OGGETTO: [ID VIP 9427] - Parco agrovoltaiico denominato "Salvetere" per la produzione di energia elettrica da fonte fotovoltaica e delle relative opere di connessione per una potenza di 60,152 MWp da realizzarsi nel comune di Ascoli Satriano (FG) in località "Masseria Salvetero".

Istanza per il rilascio del Provvedimento di VIA statale ex art. 23 del D.lgs. n. 152/2006 e ss.mm.ii.

**Relazione tecnica a supporto dell'istruttoria sul progetto
ID_VIP 9427**

Tipologia di progetto: **Agrivoltaico**
Potenza: **60,152 MWp**
Ubicazione: **Comune di Ascoli Satriano (FG)**
Proponente: **Società Solar Century FVGC 3 S.r.l.**

Figura 2 - Ubicazione dell'impianto rispetto alle aree non idonee ex RR 24/2010 (fonte SIT Puglia)

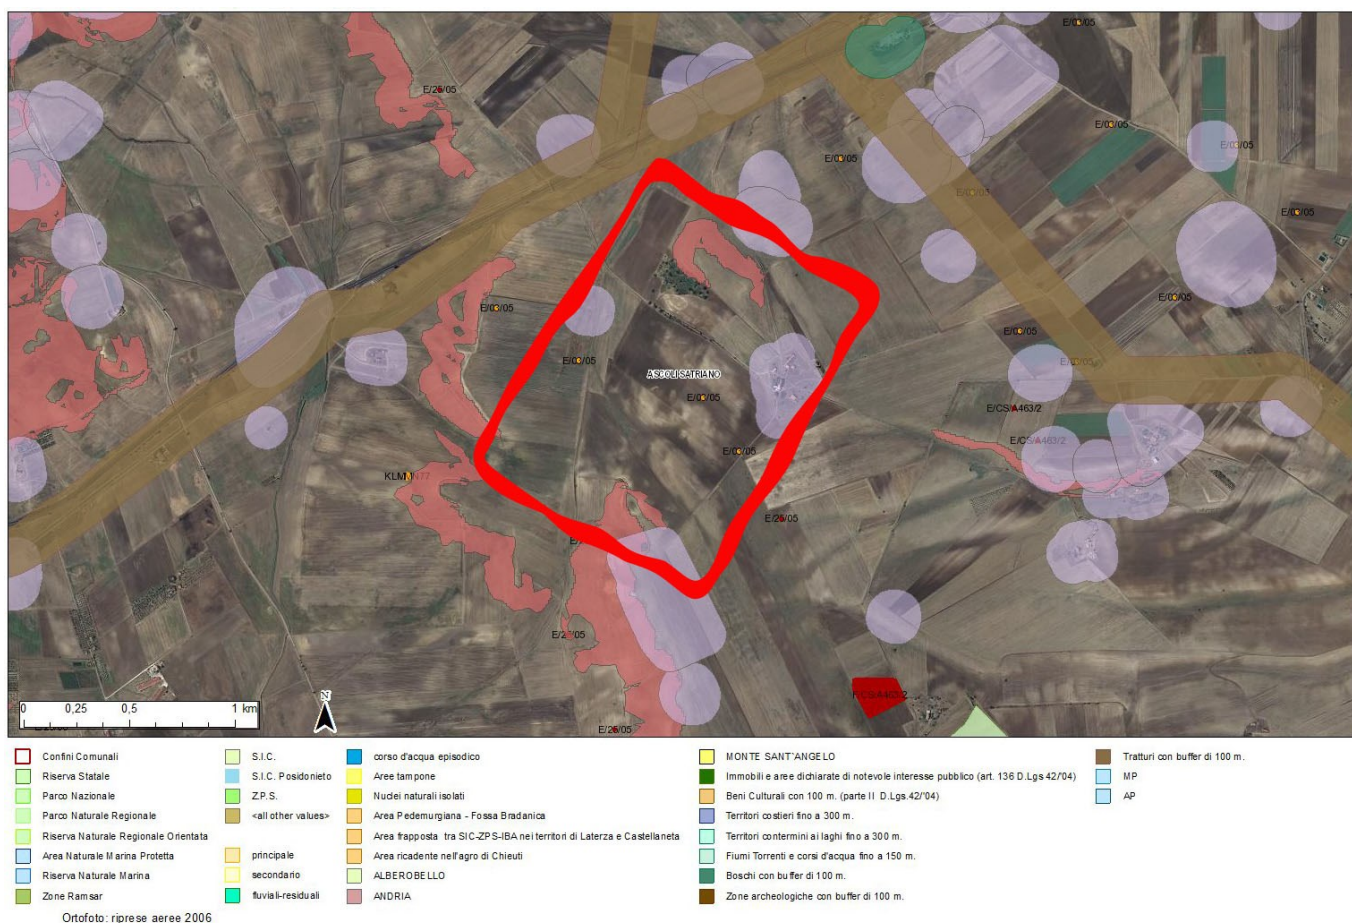
L'area dell'impianto proposto **NON** ricade tra quelle indicate come *non idonee* ai sensi del regolamento regionale n. 24 del 2010. In proposito, si veda l'immagine successiva.

Figura 3 - Area dell'impianto con buffer di 500 m rispetto a beni sottoposti a tutela (PPTR)

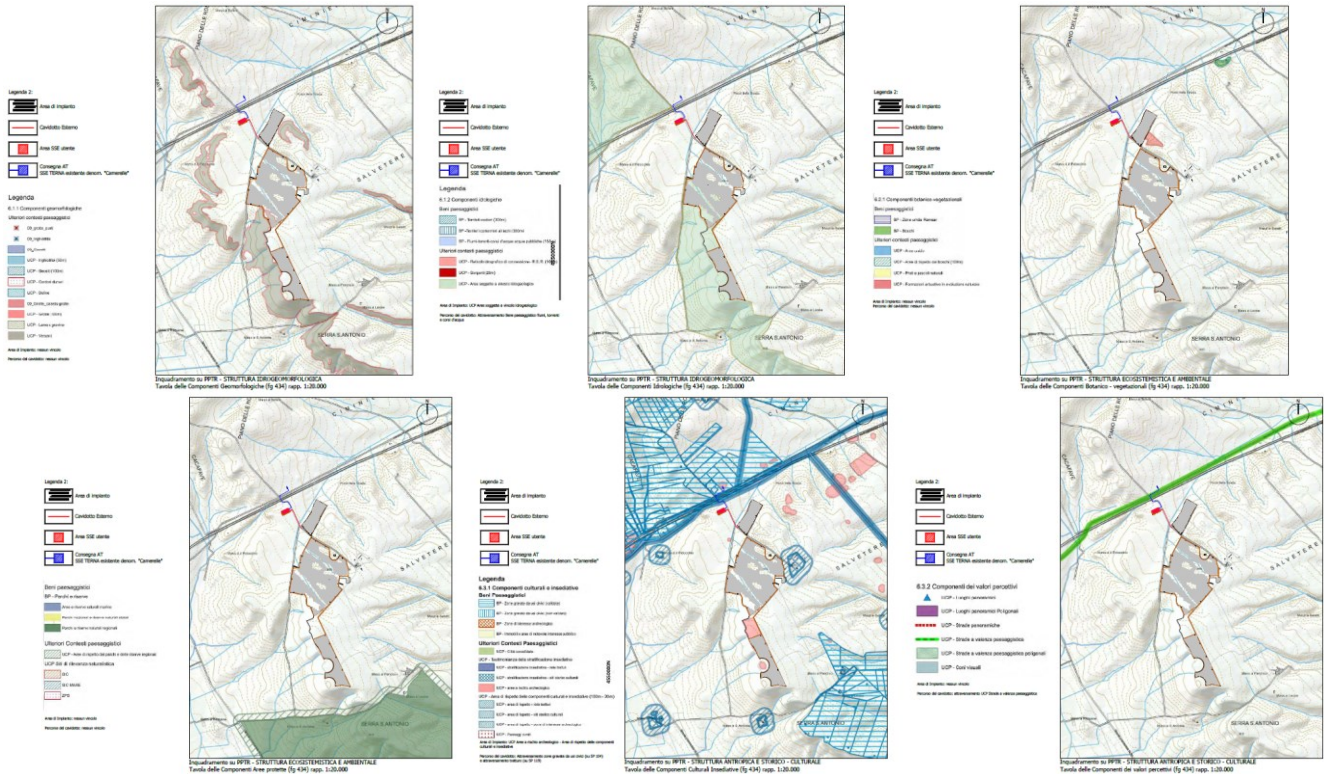
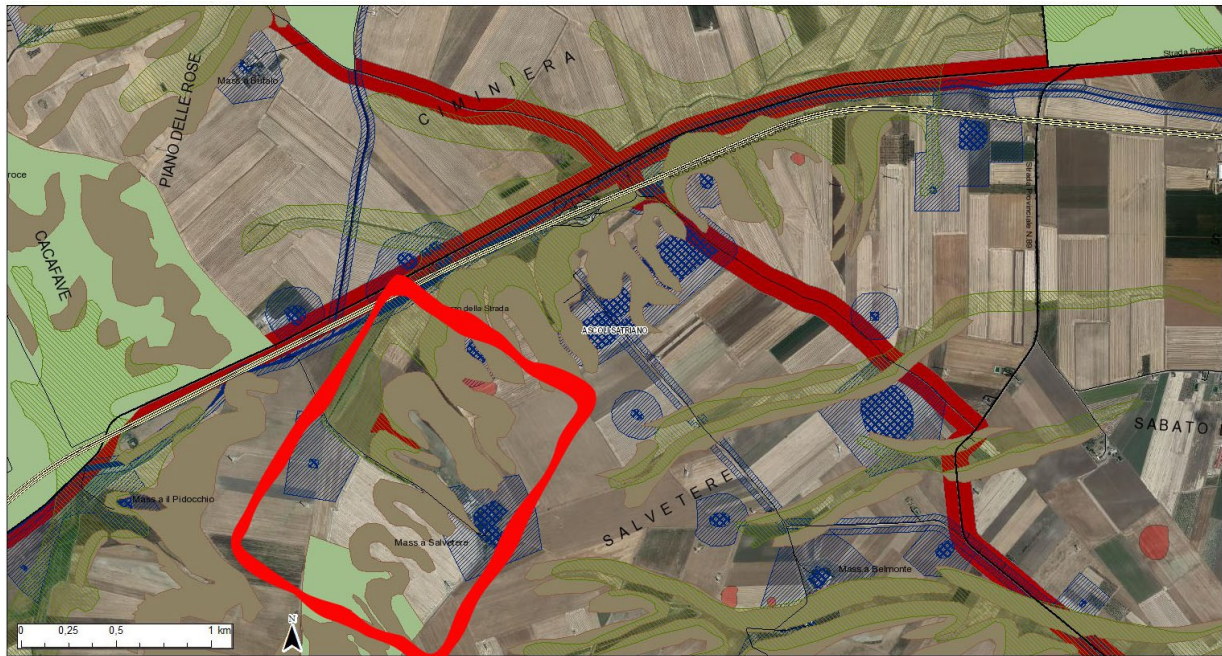
¹ L'impianto non ricade in area di pericolosità idraulica ma si rileva un'area sottoposta a vincolo idrogeologico (PPTR) e a pericolosità Geomorfologica PG1 (PAI) all'interno dell'impianto stesso

² Dall'analisi della cartografia si evidenzia che l'area di progetto lambisce il tematismo
